Restructuration de la station de traitement des eaux usées de Pont-Ezer à PLOUISY (22)

Dossier de demande d'autorisation environnementale

Pièce 8 : Mémoire en réponse aux avis des services instructeurs du 7/07/2023

A2 : déversoir de tête, A3 : entrée de filière de traitement

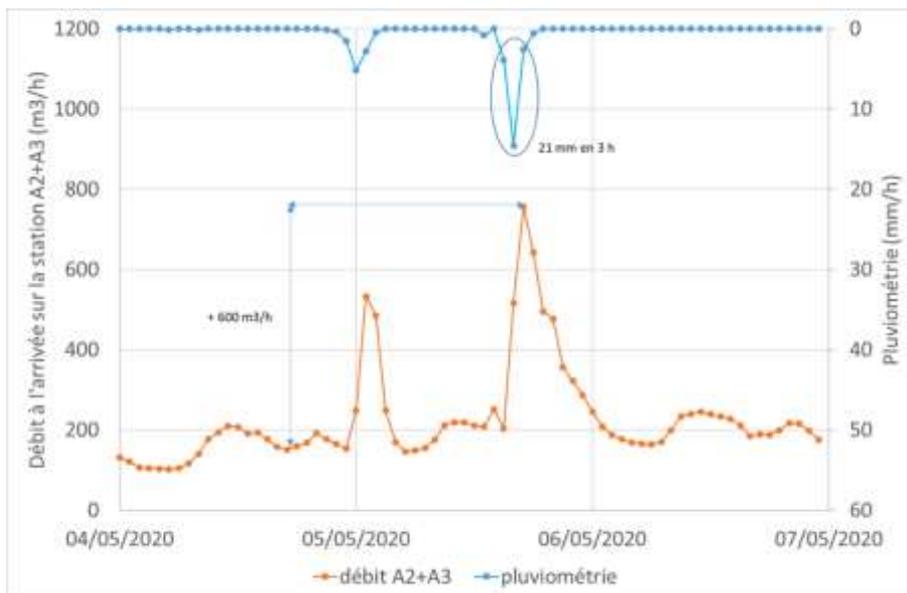
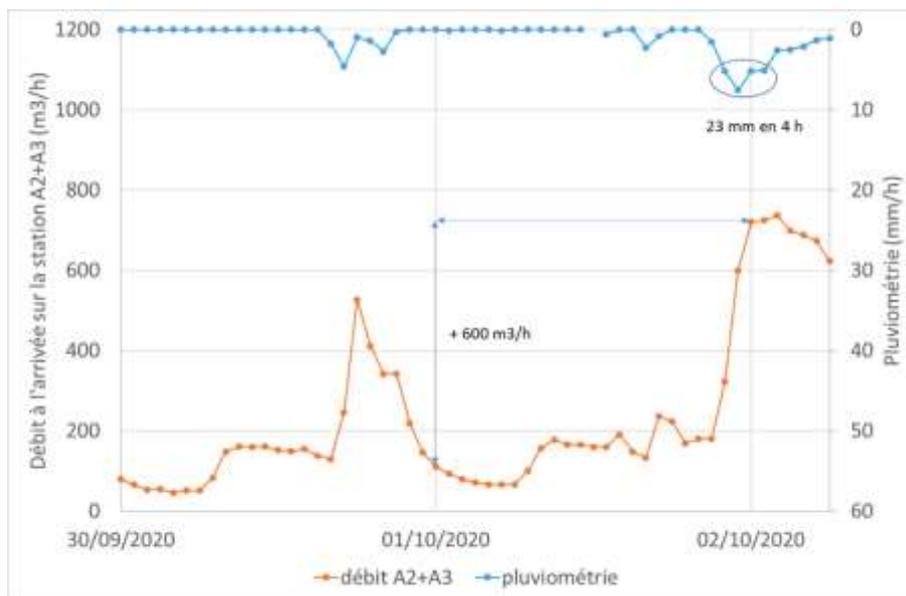
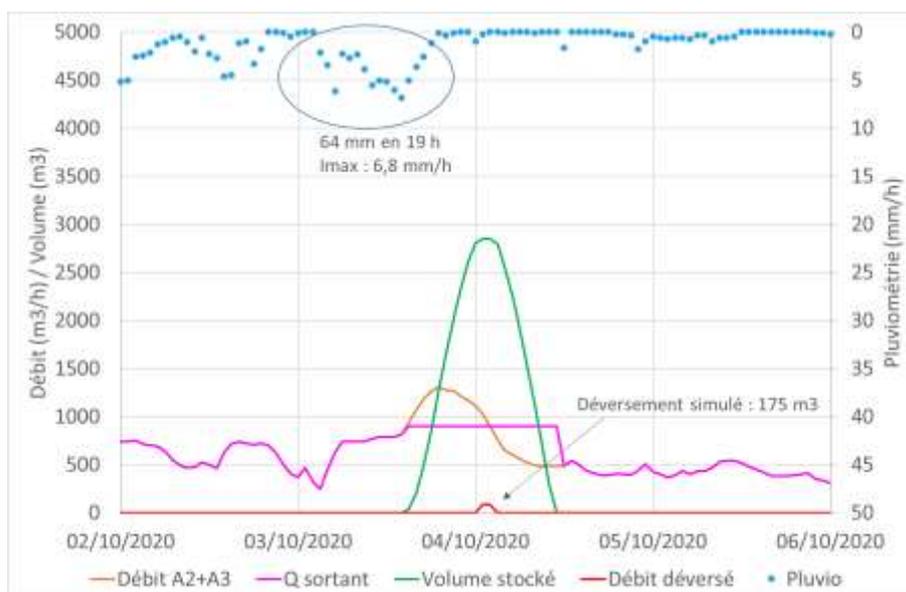
Joindre les documents de référence (basés sur des données récentes) permettant de déterminer les intensités de pluie pour les occurrences équivalentes semestrielles et annuelles que vous proposez.

Le SDAGE Loire-Bretagne rappelle l'objectif d'absence de surverse sur les systèmes séparatifs. Votre système d'assainissement doit donc être dimensionné pour conserver une pluie d'occurrence annuelle.

Le dimensionnement des futurs ouvrages de collecte sera à adapter en conséquence tout comme la filière « eau », particulièrement pour que le nombre de passage aux points A2 et A5 ne dépasse pas deux fois par an.

Les figures suivantes montrent l'incidence d'évènements pluvieux d'intensité proche des 6,5 mm/h considérés sur le débit. Avec une intensité de 6,5 mm/h et la surface active raccordée au réseau, les surdébits attendus en entrée de station devraient s'établir à 1250 m³/h. Or, du fait du comportement réel du réseau, on observe concrètement plutôt des valeurs de l'ordre de 600 à 650 m³/h.

La valeur retenue dans le dimensionnement pour les eaux pluviales (900 m³/h), est une valeur intermédiaire entre les 1250 m³/h théoriques et les 600 à 650 m³/h observés afin de préserver une marge de sécurité.

Le débit de dimensionnement de la station d'épuration est quant à lui de 1700 m³/h en entrée de station et de 900 m³/h pour le traitement biologique et le traitement tertiaire (l'excédent étant stocké un bassin d'orage de 2850 m³).

Pour le calcul du bassin d'orage, nous avons utilisé le jeu de données pour une fréquence semestrielle et pour des durées de pluie comprises entre 2 et 12 h car la durée de pluie la plus pénalisante pour le stockage est de l'ordre de 6 h. Pour une pluie annuelle, le volume à stocker serait de 3500 m³ soit 650 m³ de plus que prévu actuellement.

Nous avons simulé le comportement du bassin lors d'un évènement exceptionnel de 2020 et avons pu constater que l'approche était sécuritaire du fait que l'hydrogramme théorique est plus pénalisant que l'hydrogramme réellement mesuré.

Cette approche permet de confirmer le volume retenu pour le futur bassin tampon de 2 850 m³.

Figure 8 : Périmètre de 10 m autour des cours d'eau à proximité de la station de Pont-Ezer

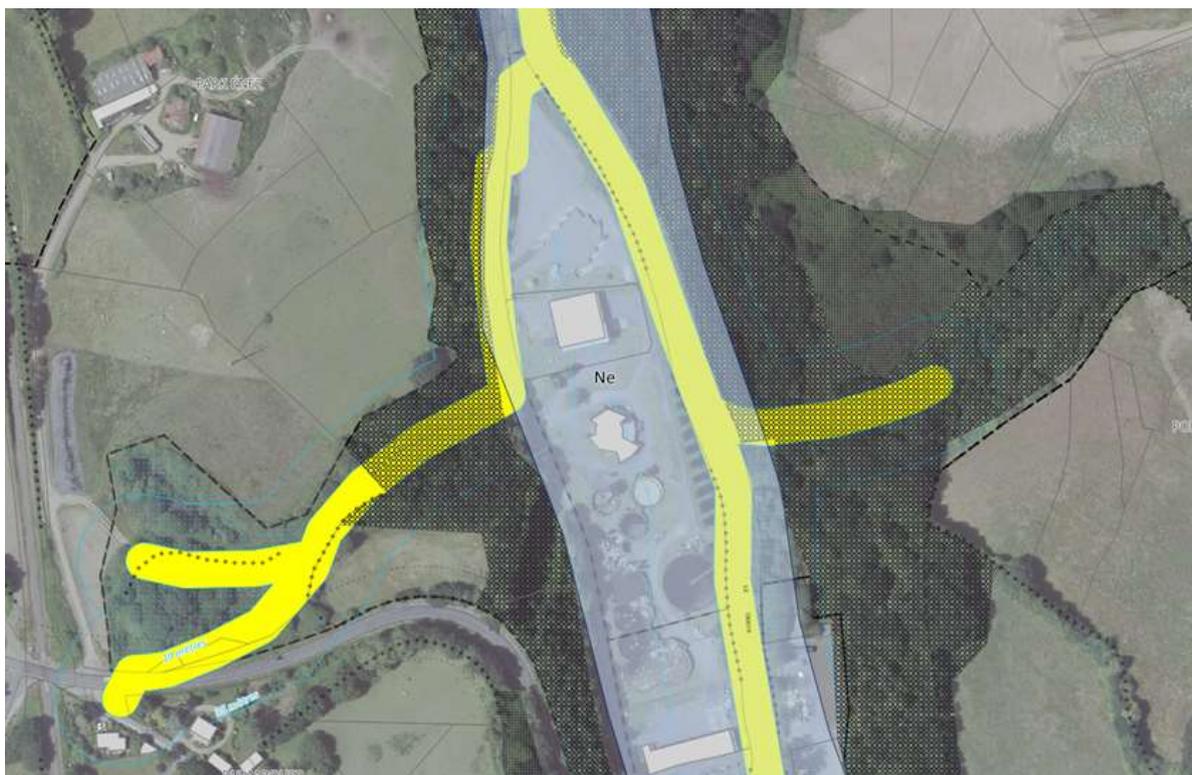
Proximité cours d'eau : un principe de vigilance des constructions réalisées à moins de 10 mètres des berges des cours d'eau s'applique. Une notice devra être jointe au dossier de Permis de Construire démontrant que les installations et constructions liées au projet n'ont pas d'incidence sur les fonctionnalités du cours d'eau : zone avec un périmètre bleu (cf. article 5 des dispositions générales du PLUi).

La carte ci-après présente en jaune le périmètre de 10 m s'appliquant autour des cours d'eau à proximité du projet.

SAFEGE précise que, dans la parcelle de la station actuelle, les ouvrages sont prévus a minima à une vingtaine de mètres du cours d'eau, ce qui laisse suffisamment de place pour respecter les marges évoquées (15 m et a fortiori 10 m) y compris en phase de terrassement.

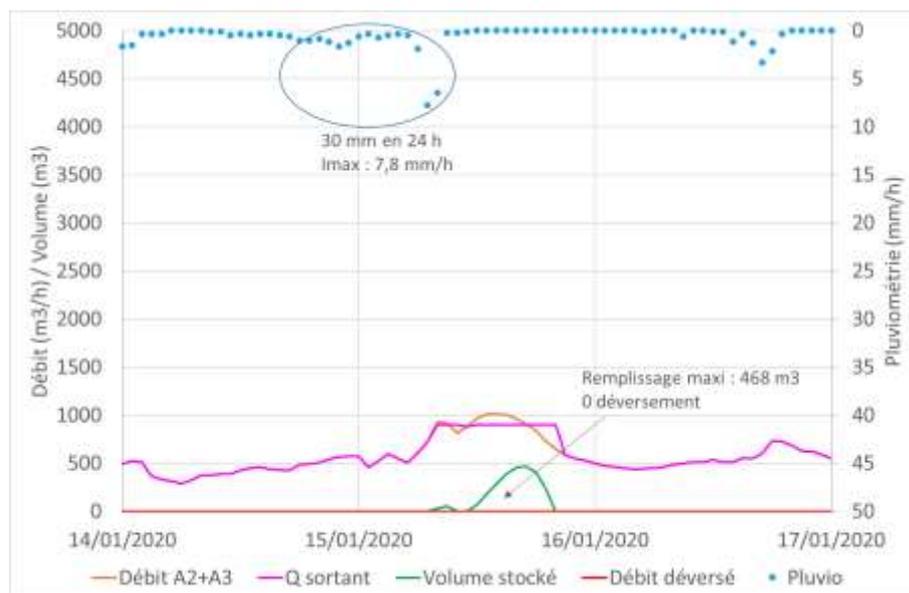
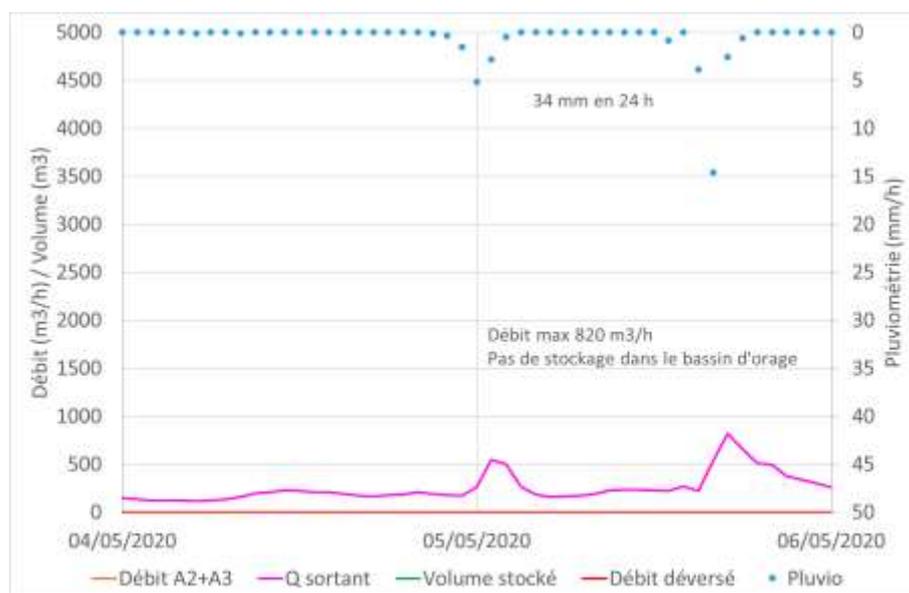
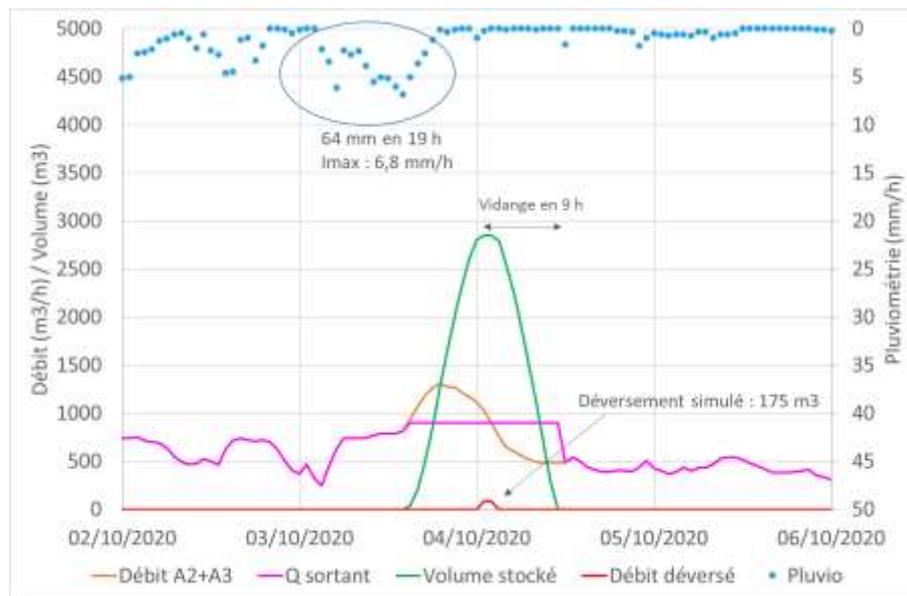
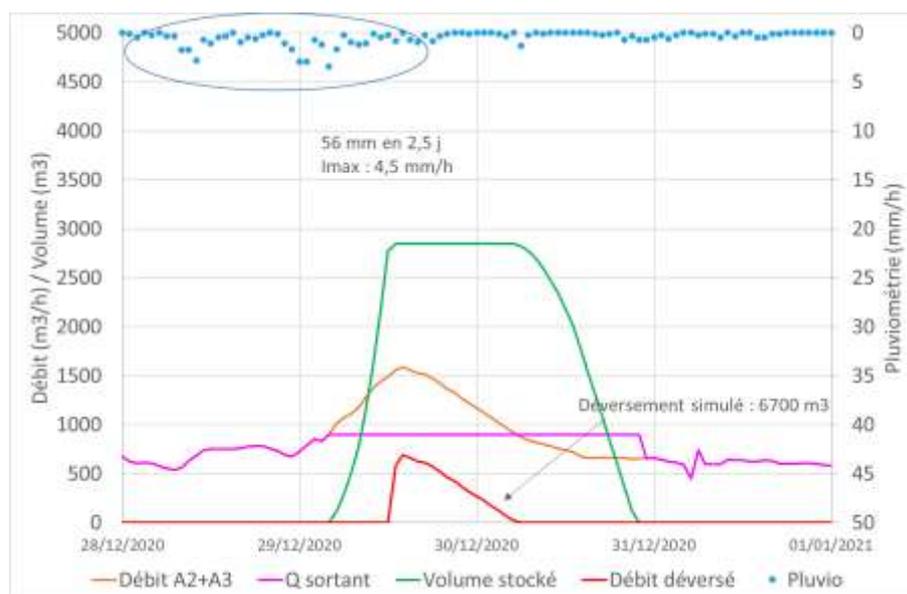
Le dimensionnement des ouvrages de la filière est à adapter en conséquence au regard du débit de pointe horaire issu du système de collecte vis-à-vis de la pluie à conserver et des apports d'eaux parasites d'infiltration. Les chapitres suivants pourraient être à modifier en conséquence.

Au regard des données dont vos services disposent au travers du diagnostic permanent et des données de l'exploitant, tant sur la partie collecte que sur l'entrée de la station, les intensités maximales admissibles dans la future configuration sont à indiquer.

Comme indiqué au §3.5, nous avons considéré que le temps de concentration du bassin de collecte était de 2 heures, ce qui conduit à une intensité de 6,5 mm/h. L'intensité horaire de 10 mm/h correspondant à un temps de concentration d'une heure, qui serait justifié pour un plus petit bassin de collecte, mais pas dans le cas présent.

Nous confirmons que le dimensionnement permettra bien de répondre à un nombre de déversement inférieur à 2/an.

- Hydrogramme futur basé sur l'hydrogramme du 14-15 janvier 2020 de 11 h à 11h
 - Pluie longue de 30 mm en 24 h
 - Pic avec une heure à 7,8 mm/h suivi d'une heure à 6,5 mm/h
 - Remplissage maxi du bassin : 468 m³

- Hydrogramme futur basé sur l'hydrogramme du 4 au 5 mai 2020 de 21 h à 21 h
 - Cumul 33 mm en 2 phases, 1 avec un pic à 5,2 mm/h, l'autre avec un pic à 14 mm/h
 - N'étant pas en nappe particulièrement haute, le débit d'eau brute n'augmenterait « qu'à » 820 m³/h et le bassin d'orage ne serait pas alimenté

- Hydrogramme futur basé sur l'hydrogramme du 3 octobre 2020 de 3 h à 22 h
 - 64 mm en 19 h soit un évènement largement au-delà d'une pluie semestrielle
 - Intensité maximale : 6,8 mm/h
 - Le bassin se remplirait à 100% et il y aurait 2 heures de déversements avec un cumul de 175 m³ déversés, ce qui est acceptable vu l'intensité de l'évènement.

- Hydrogramme futur basé sur l'hydrogramme du 27 décembre 2020 4h au 29 décembre 2020 à 20 h
 - 56 mm en 2,5 j (pluie faible mais longue, avec un cumul exceptionnel et au-delà d'une pluie semestrielle),
 - Intensité maximale : 4,5 mm/h,
 - Pluie survenant en période hivernale avec des eaux de nappe déjà présentes,
 - Le bassin se remplirait à 100% et il y aurait 17 heures de déversements avec un cumul de 6700 m³ déversés, ce qui semble acceptable vu l'occurrence extrêmement rare de ce type d'évènement. .

Ces simulations confirment le bon dimensionnement du bassin d'orage.
